### 3. Przyjęte zmiany do dokumentacji projektowej [1] opracowanej przez "Promost - Wisła" Sp. z o.o.

#### 3.1. Część drogowa.

Rys. 3.1.1 Wskazanie miejsca wykonania dodatkowej poduszki piaskowej.

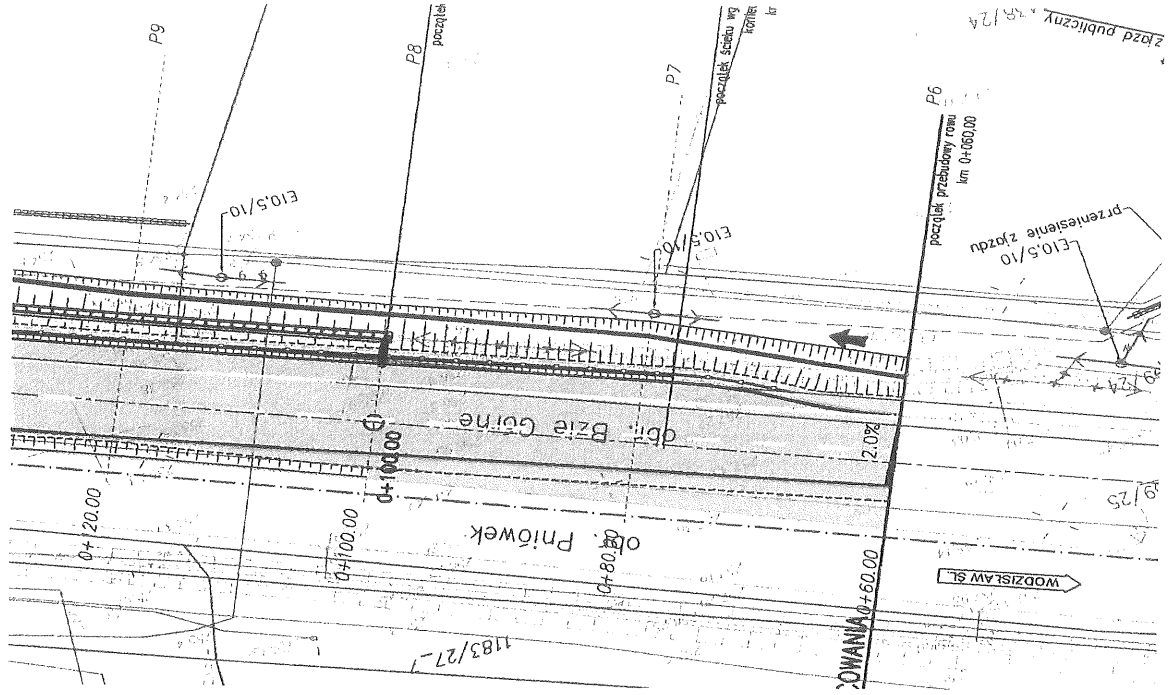
##### 3.1.1. Droga DW 933 - wykonanie dodatkowej poduszki piaskowej.

Zgodnie z założeniami korateratu - pkt 3.1 [4] przyjęto wykonanie dodatkowej poduszki piaskowej o grubości 50cm zabezpieczonej geowłókniną (jako warstwa górna i dolna) o dużej wydłużalności. Poduszka piaskowa powinna być wykonana na długości ok. 90 m. Ostateczna konstrukcja kształtowałaaby się następująco:

- 4 cm, warstwa ścierna SMA11S,
- 8 cm, warstwa wiążąca AC16W,
- 14 cm, warstwa podbudowy zasadniczej AC16P,
- 25 cm, podbudowa zasadnicza 0/31.5, C<sup>90/3</sup>, LA<sup>35</sup>, kruszywo,
- 30 cm, podbudowa pomocnicza 0/31.5, C<sup>90/3</sup>, LA<sup>35</sup> Trójstwowy georuszt o monolitycznych węzłach i funkcji stabilizującej kruszywo
- 20 cm, warstwa mrozochronna – pospółka 2/31,5
- 50 cm, warstwa poduszki piaskowej w otoczeniu geowłókniny o wydłużalności przy zerwanii: min. 75 % (dodatkowa warstwa).

Łączna grubość: 151 cm

Rys. 3.1.2, 3.1.3 Plan sytuacyjny. Czerwonym kolorem zaznaczono zjazdy, na których zrezygnowano z nawierzchni z kostki brukowej.

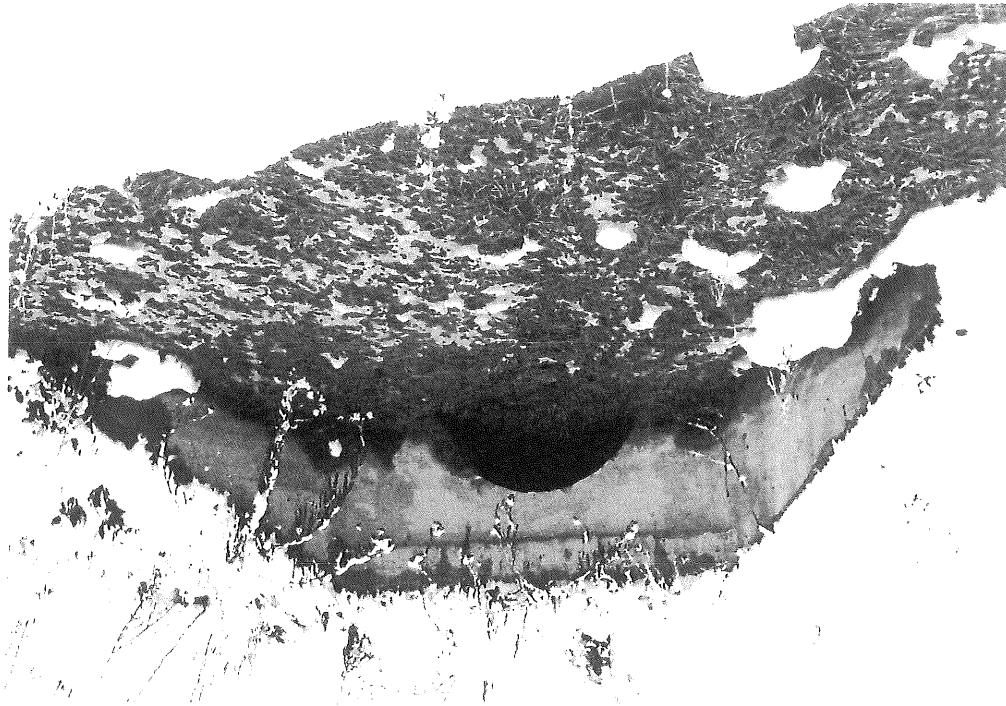
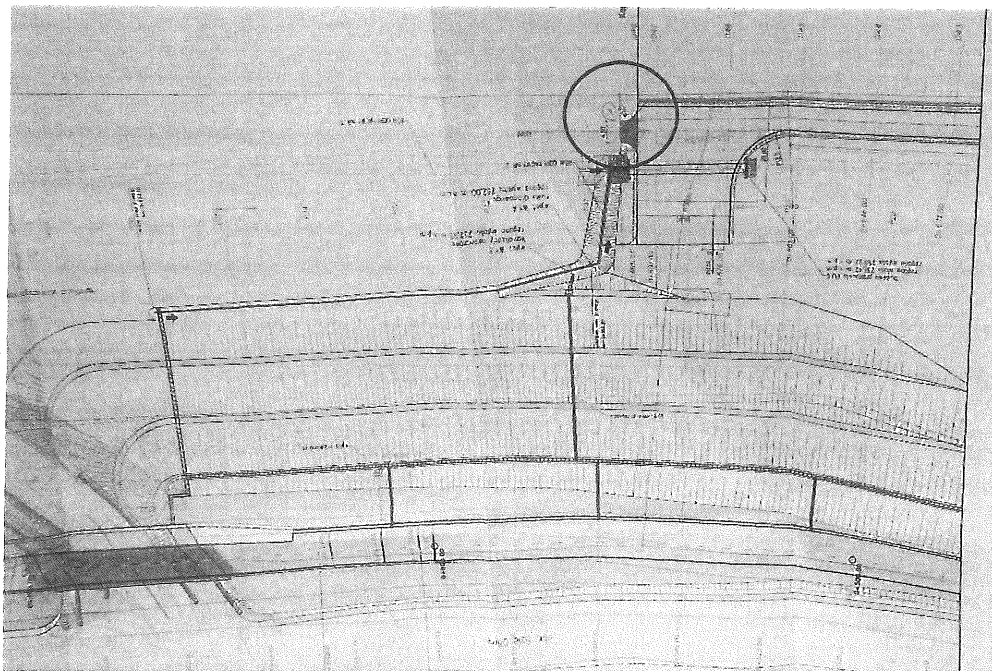
Podczas spotkania w Urzędzie Miasta Jastrzębie Zdrój zdecydowano, iż z uwagi, że w dokumentacji projektowej zaprojektowano większą liczbę zjazdów z drogi dojazdowej, w stosunku do stanu istniejącego, dla 4 z nich zamiaszt nawierzchni z kostki brukowej przewidziano zastosowaną 1 cm warstwa tłucznia kamiennego.

Fot. 3.1.2 Przepust P.D.3 pod drogą DW933.

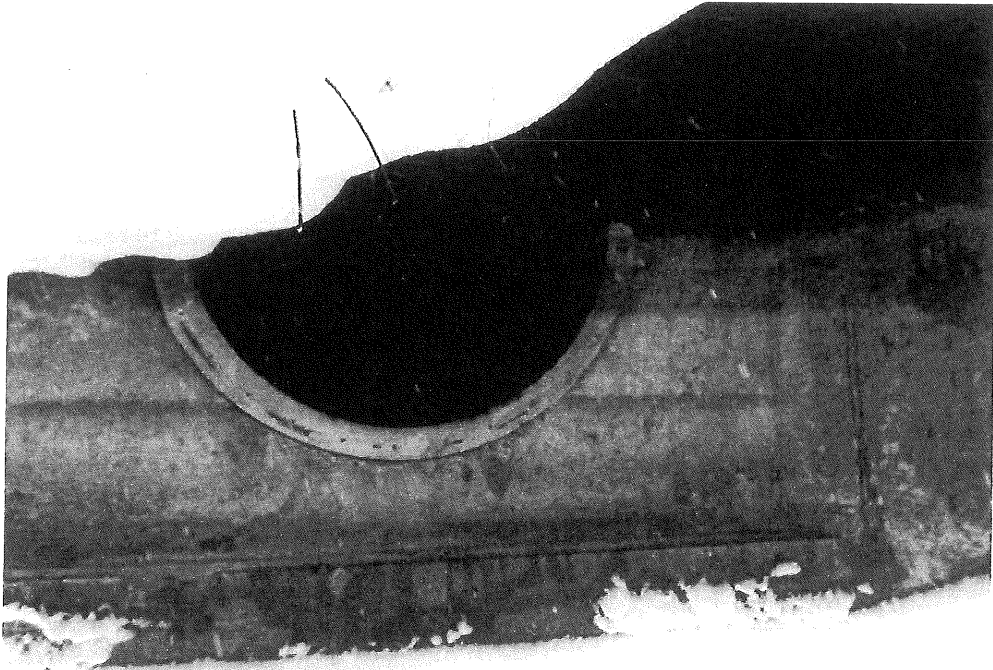
Po przeprowadzeniu wizji lokalnej w terenie w styczniu 2019r. stwierdzono, iż stan techniczny przepustów pod drogą DW933 uległ znacznemu pogorszeniu. Dotyczy to szczególnie przepustów PD.2 i PD.3. Z uwagi, iż przebudowa ich wymagałaby przeprowadzenia dodatkowych procedur, wskazanym jest naprawa obiektów w ramach osobnego postępowania.
